**Oggetto:** [ID: 10260] Parere regionale ex art. 63 L.R. 10/2010 nell’ambito del procedimento di VIA statale PNIEC-PNRR “*Impianti di produzione da fonte solare – fotovoltaico in Strada Vicinale del Guinzone, avente una potenza nominale AC di 17,5Mw. Procedimento di VIA – PNIEC*”. Proponente: Ermes S.p.A. **Chiarimenti ed Integrazione in riscontro alla richiesta della Regione Toscana, Direzione Tutela dell’Ambiente ed Energia, Settore Valutazione Impatto Ambientale, di cui al prot. 4879 dell’11 gennaio 2024.**

In relazione alla Vs richiesta di cui al **prot. 4879 dell'11 gennaio 2024**, con la presente, intendiamo fornire le integrazioni richieste e gli opportuni chiarimenti al fine di superare le criticità riscontrate dagli Enti coinvolti dalla Regione Toscana, indicate nella richiamata nota, così da accelerare il rilascio, da parte della Commissione Tecnica PNRR-PNIEC, nonché della Soprintendenza Speciale per il PNRR e degli enti coinvolti nel parere tecnico, dei rispettivi pareri di competenza.

Preme anzitutto specificare che il progetto presentato riguarda la realizzazione di un impianto di generazione fotovoltaica di potenza nominale pari a 17,5 MW in AC del tipo **“Agrivol

**Fig. 1 - Punti di potenziale visibilità del campo entro 5 Km**

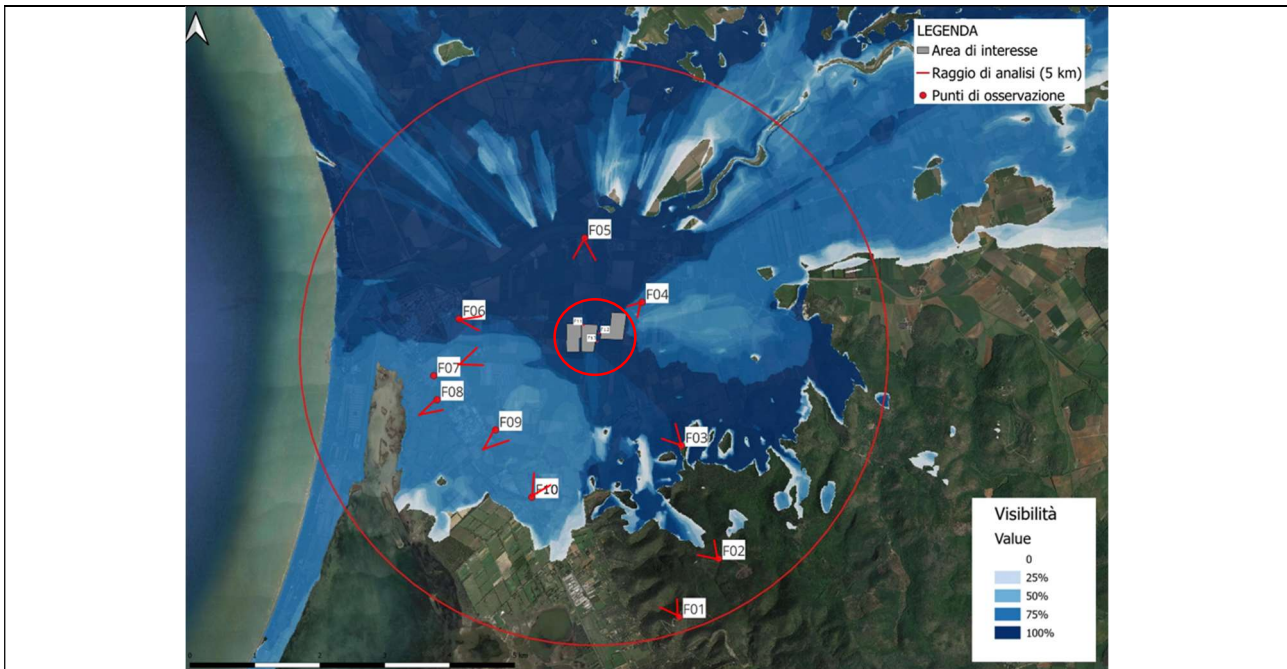
*- dovrà essere effettuata l'analisi dell'intervisibilità soprattutto da e verso l'Aurelia e la Ferrovia e da e verso le colline ad est della laguna di Orbetello, attraverso ulteriori rendering e fotosimulazioni, da varie angolazioni (non solo in corrispondenza di punti in cui la scarsa vegetazione occulta la vista dell'area d'intervento) comprensivi delle opere di mitigazione riviste come ai punti che seguono;*

Al fine di evidenziare quanto richiesto è stata redatta una relazione denominata "analisi visiva e foto inserimenti" in cui, oltre l'analisi di intervisibilità, il documento redatto riporta i risultati del sopralluogo effettuato sui siti significativi con potenziale visibilità dell'impianto ponendo particolare attenzione ai punti significativi del territorio (tra cui la Collina ad Est della laguna di Orbetello, la strada statale Aurelia, Strada Regionale 74 Maremmana e la ferrovia).

In particolare, da tale analisi è emerso che l'impianto non è visibile dalle aree circostanti per le caratteristiche orografiche e la presenza di vegetazione esistente, ad esclusione di un punto visuale posizionato sulla zona più alta della collina a est della laguna di Orbetello denominata Poggio Apparita per altro da una proprietà privata.

Il punto di scatto FV01 si trova sulla collina ad Est della laguna di Orbetello. Come si può notare anche dall'analisi dell'intervisibilità (figura 1) da questo punto l'impianto non è visibile, in quanto l'orografia della zona ne impedisce la vista.

*Dettaglio sui nuclei edificati nelle vicinanze dell'impianto*

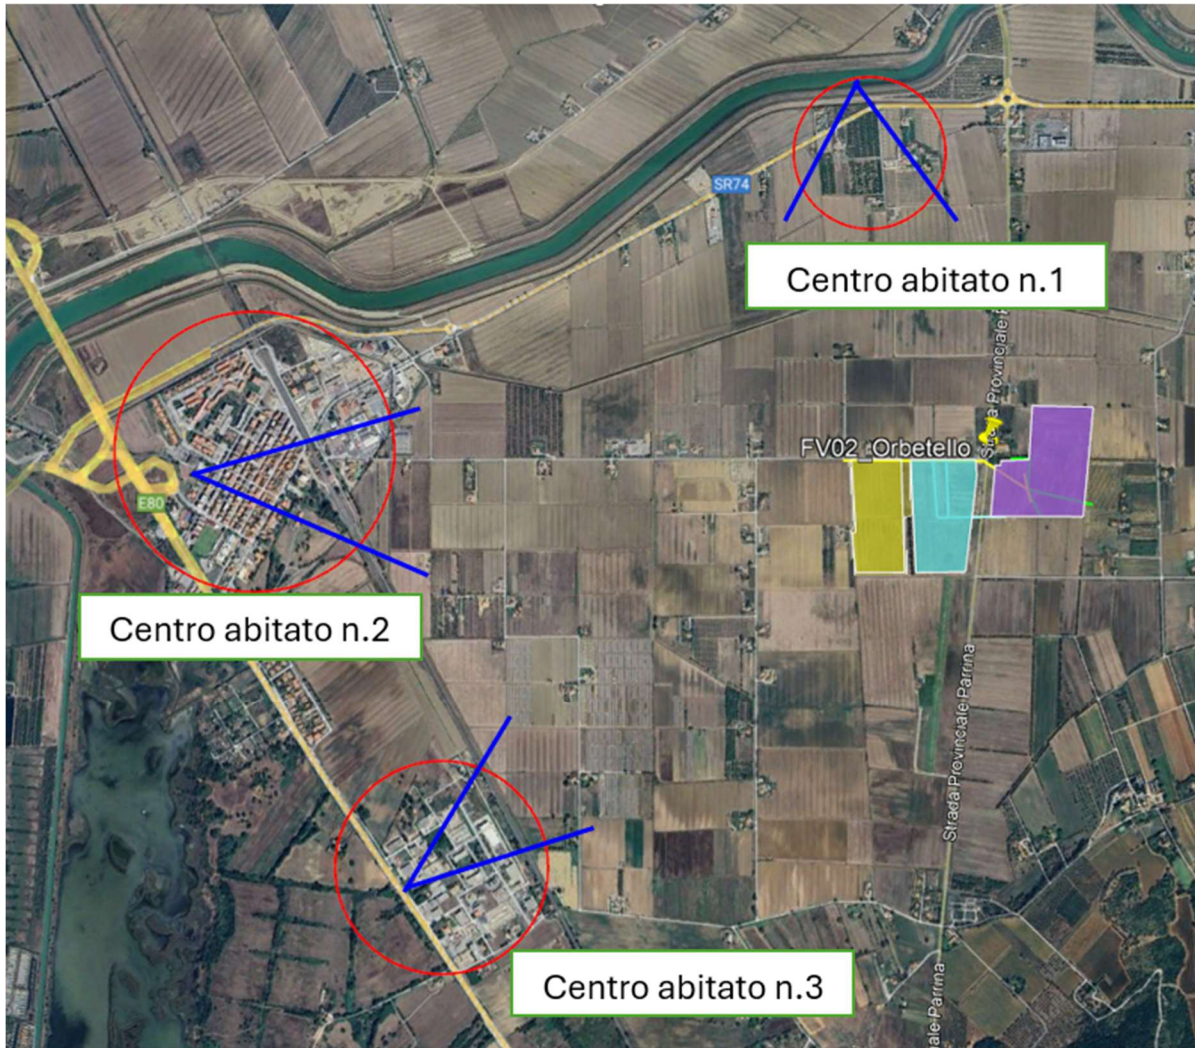
- si dovrà fornire documentazione fotografica relative ai nuclei edificati intorno all'area d'intervento e fotosimulazioni rispetto allo stato di progetto;

A seguito del sopralluogo effettuato forniamo adeguata documentazione fotografica relativa ai nuclei edificati intorno all'area d'intervento.

*Area impianto con relativi canali di scolo*

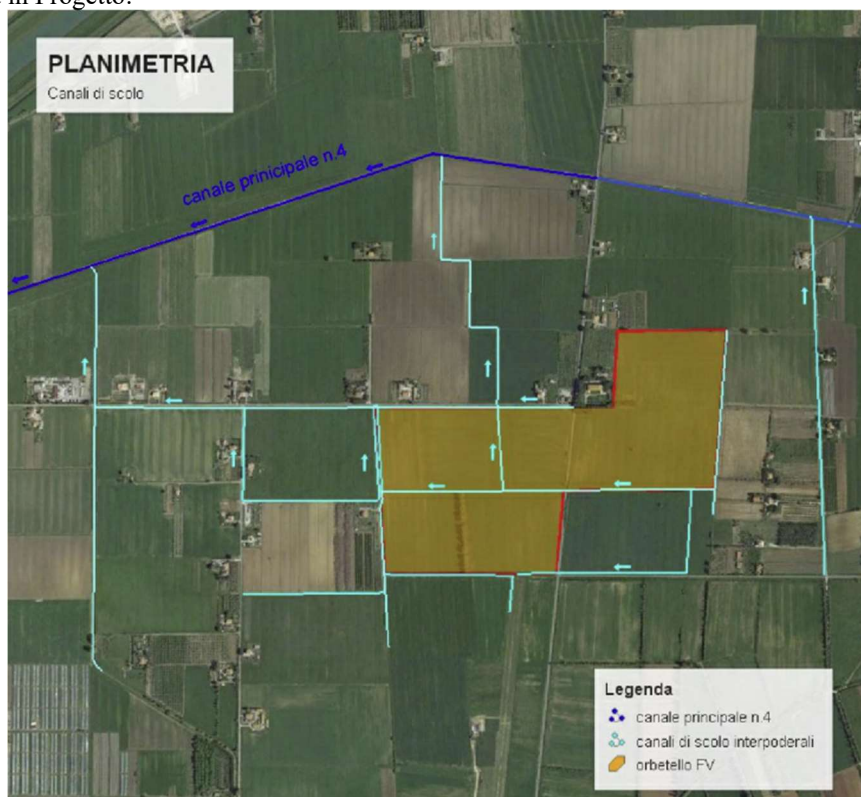
- dovrà essere effettuata una analisi della rete scolante nel rispetto dei valori e delle criticità dell'area indicati nella Scheda d'Ambito.

L'area di interesse del Progetto è drenata da un fitto reticolo di canali di bonifica, la cui arteria principale è rappresentata dal canale principale 4 che sottende un bacino idrografico di 28,16 kmq e che colletta le acque verso la controfossa sinistra del Fiume Albegna.

Nella figura sottostante si riportano i canali di scolo interpoderali e la direzione del flusso delle acque di scolo che interessano l'area in Progetto:

L'intervento in oggetto è progettato in modo da non incidere su questi canali al fine di garantire la continuità all'attuale reticolo di canali.

*Dettaglio Layout con mitigazione*

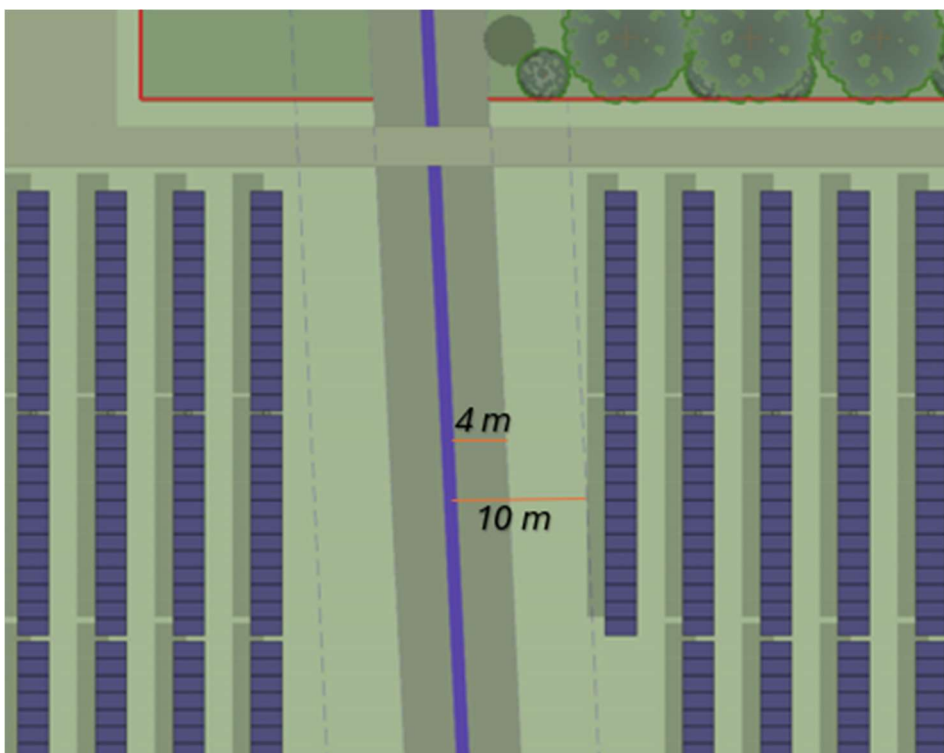
- tutti gli interventi ricadenti nelle pertinenze idrauliche dei corsi d'acqua appartenenti al Reticolo Idrografico di cui alla L.R.79/2012 devono essere conformi a quanto previsto dal R.D. 523/1904, che all'art. 96, lettera f) vieta espressamente la piantumazione di alberi e siepi e la movimentazione di terreno ad una distanza inferiore a 4 metri dal ciglio di sponda o dal piede dell'argine, e la realizzazione di scavi e costruzioni ad una distanza inferiore a 10 metri dal ciglio di sponda o dal piede dell'argine;

Tutti gli interventi ricadenti nelle pertinenze dei corsi d'acqua del Reticolo Idrografico della L.R. 79/2012 sono stati uniformati alle disposizioni previste dall'art. 96 lettera f) RD 523/1904, in particolare nella rivisitazione del Progetto:

- l'intera opera di *mitigazione* è stata programmata a 4 metri dal ciglio di sponda;
- la realizzazione di scavi e costruzioni stabili (strutture di sostegno e locali tecnici) è prevista ad una distanza minima di 10 metri dalla sponda al fine di evitare che venga alterato lo stato della pertinenza idraulica, sia per conservarne la sagoma effettiva, sia per permettere il necessario controllo e manutenzione dei corsi d'acqua, sia soprattutto per consentire il deflusso delle acque in caso di piena ordinaria e mitigare gli effetti nel caso di piene straordinarie.
- la *recinzione* sarà a installata a 4 metri dal ciglio di sponda.

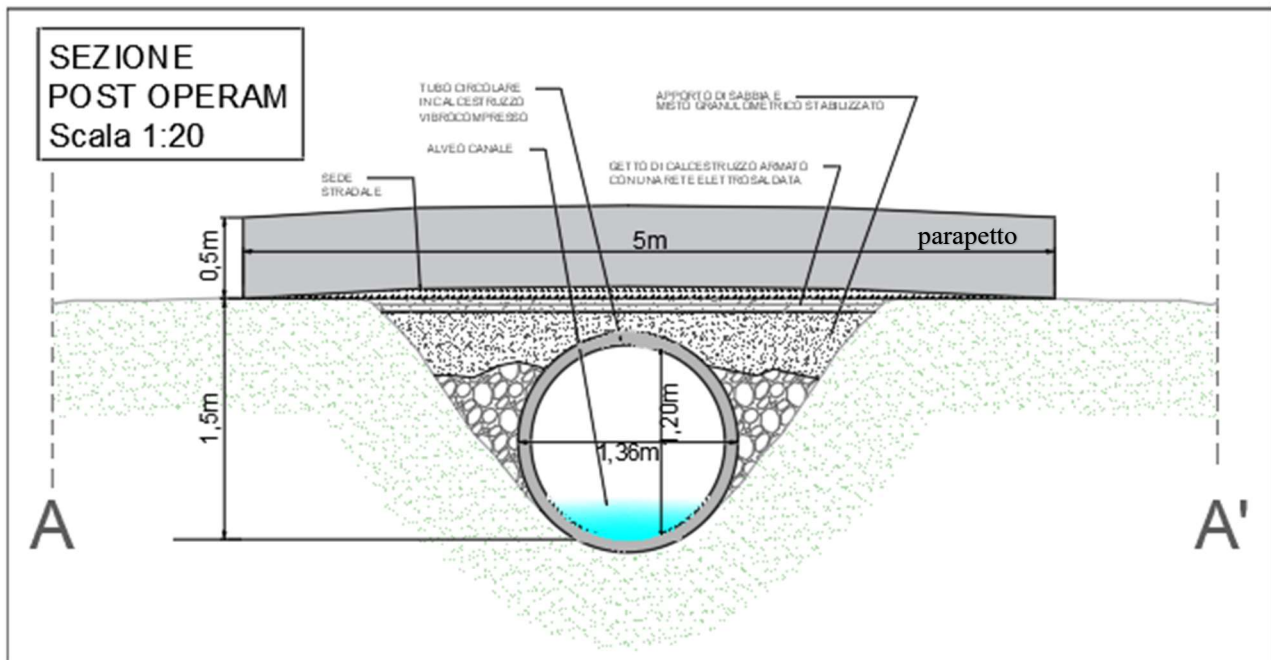
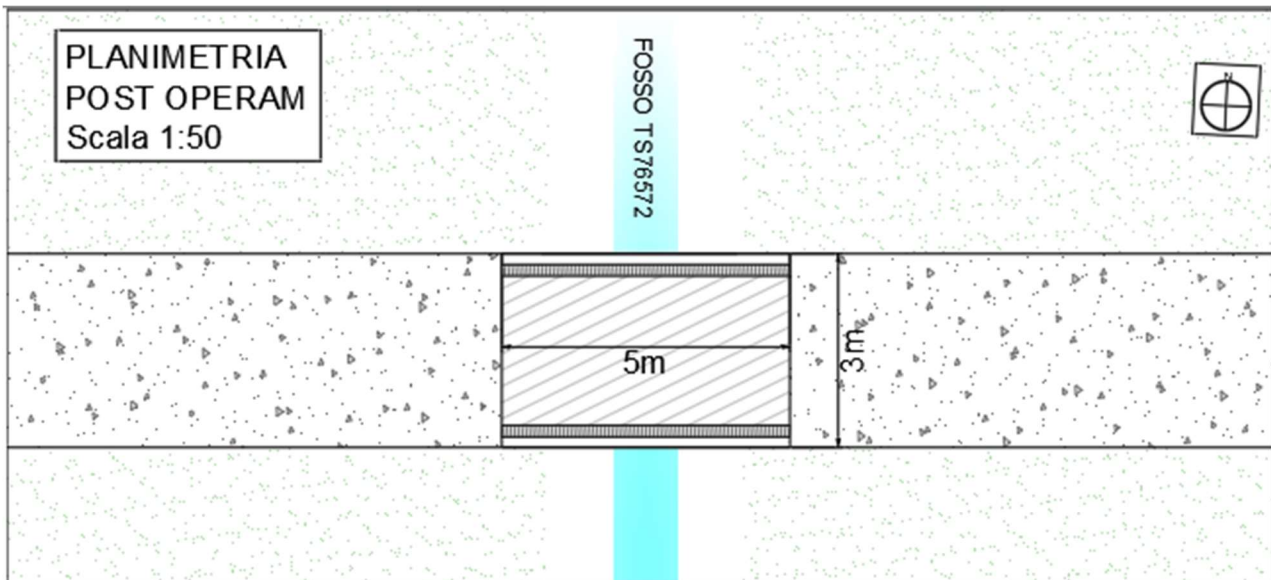
- nel progetto non sono presenti le modalità di attraversamento con nuova viabilità interna del corso d'acqua TS76572. Pertanto, si chiede di presentare planimetrie di dettaglio degli attraversamenti, corredate da particolari costruttivi, progettati secondo le NTC di cui al D.M. 17/01/2018 e la collegata Circolare del C.S.LL.PP. n. 7 del 21/01/2019.

Sono riportati i particolari per l'attraversamento carrabile del fosso TS76572.  
Vedasi pianta e sezione sotto riportate, maggiori dettagli sono riportati nell'elaborato grafico.

**1** *Dettaglio distanza plinti portapalo per pali di illuminazione e videosorveglianza dal piede dell'argine*

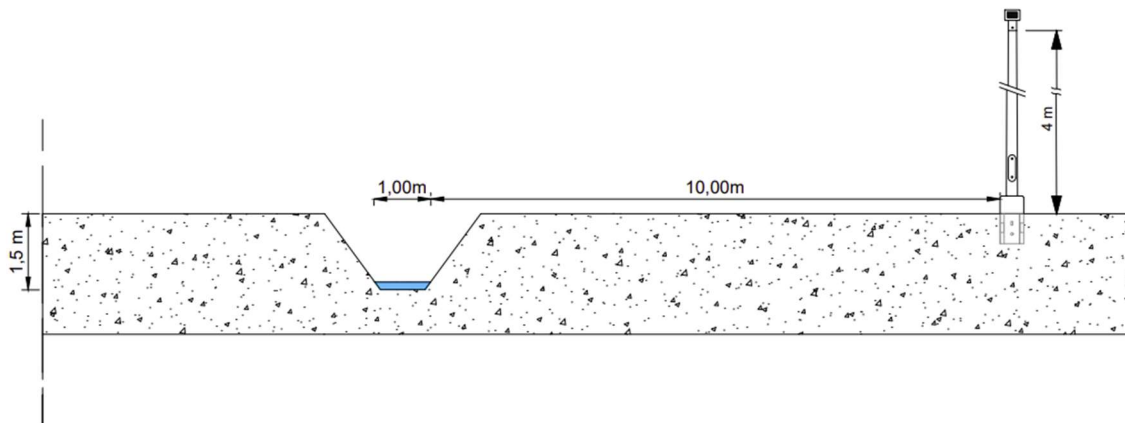
- presentare delle sezioni tipologiche dalle quali sia possibile evincere le distanze dai corsi d'acqua dell'impianto di illuminazione/videosorveglianza, della recinzione e degli interventi di mitigazione, tenendo conto di quanto prescritto dall'art. 96 del R.D. 523/1904. Si precisa che la recinzione potrà essere posizionata nella fascia tra i 4,00 e 10,00 m dal ciglio di sponda dei corsi d'acqua solo se realizzata con pali semplicemente infissi nel terreno (privi di cordoli e/o plinti di fondazione) e con l'apposizione di rete a maglia sciolta al fine di garantire la facile amovibilità in caso di necessità. Non è in alcun modo consentita l'installazione della recinzione trasversalmente ai corsi d'acqua. I pali di sostegno per l'illuminazione/impianto di videosorveglianza e dei pali di sostegno dei moduli fotovoltaici dovranno essere posizionati ad una distanza non inferiore a 10,00 m dal ciglio di sponda;

I pali di illuminazione/videosorveglianza e i pali di sostegno dei moduli, (vedasi Particolare 3) invece, saranno posizionati ad una distanza minima di 10 metri dal ciglio di sponda.

*Planimetria dell'impianto con passaggio cavidotti MT/BT*

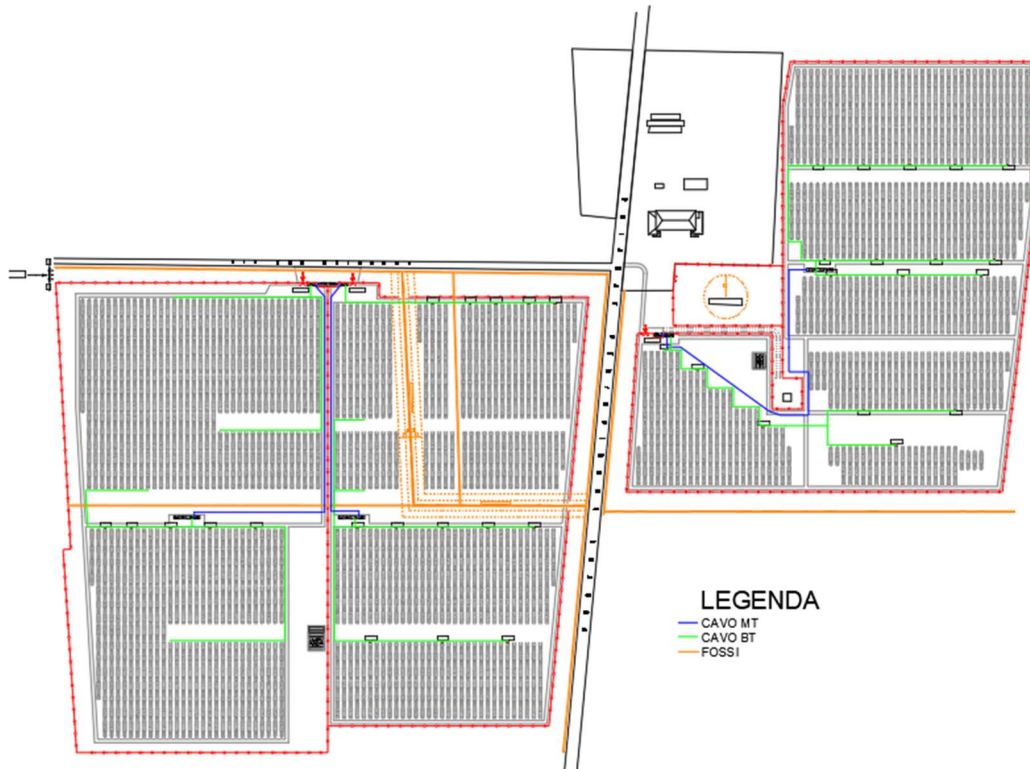
- presentare una planimetria dei cavidotti BT e MT all'interno dell'impianto e la modalità di risoluzione delle eventuali interferenze con il corso d'acqua TS76572;

Sono state redatte planimetrie dei cavidotti BT e MT all'interno dell'impianto con risoluzione delle interferenze con il corso d'acqua TS76572. Si riportano le sezioni degli attraversamenti dei corsi d'acqua con TOC (vedasi Particolare 2).

*Dettaglio STMG*

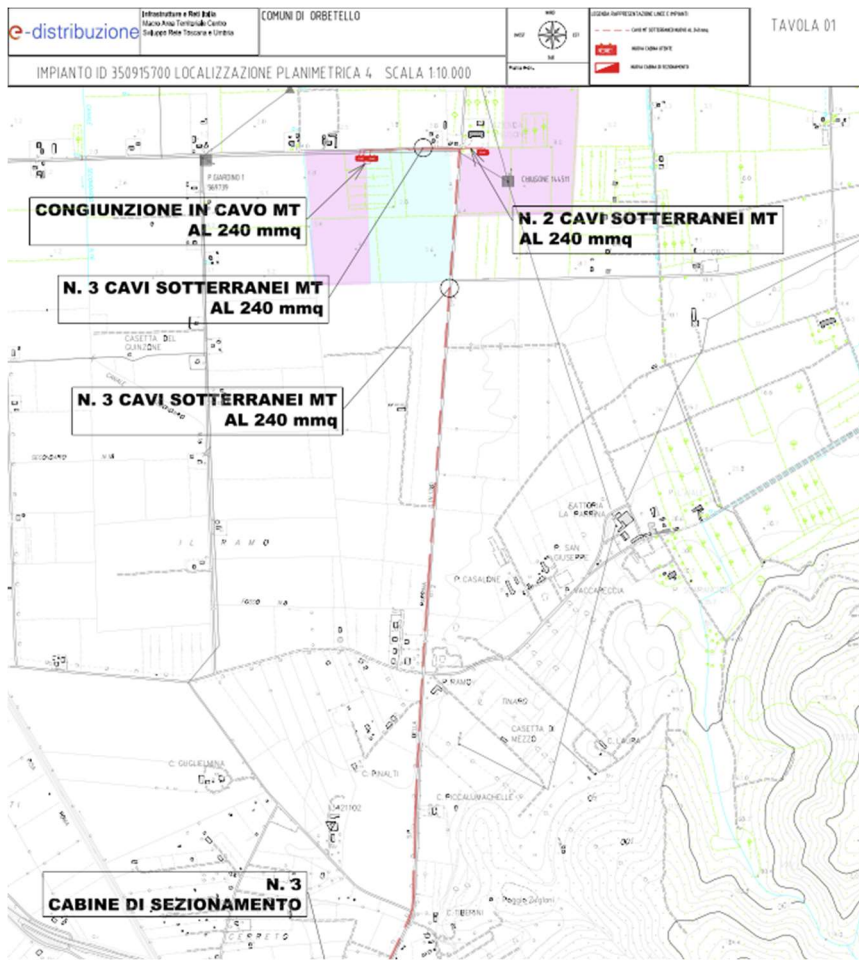
-non è stato indicato quanti cavi interrati usciranno dal parco agrivoltaico verso la CP ORBETELLO

Come già indicato nell’elaborato FV02\_PDC\_PD.EG.05.02 e nella relazione FV02\_PDC\_PD.RE.02.AR.IT.03 dal parco agrivoltaico usciranno 3 cavi interrati verso la CP ORBETELLO così come indicato nella soluzione minima tecnica fornita nel preventivo di connessione emesso dal gestore di rete e-distribuzione SPA
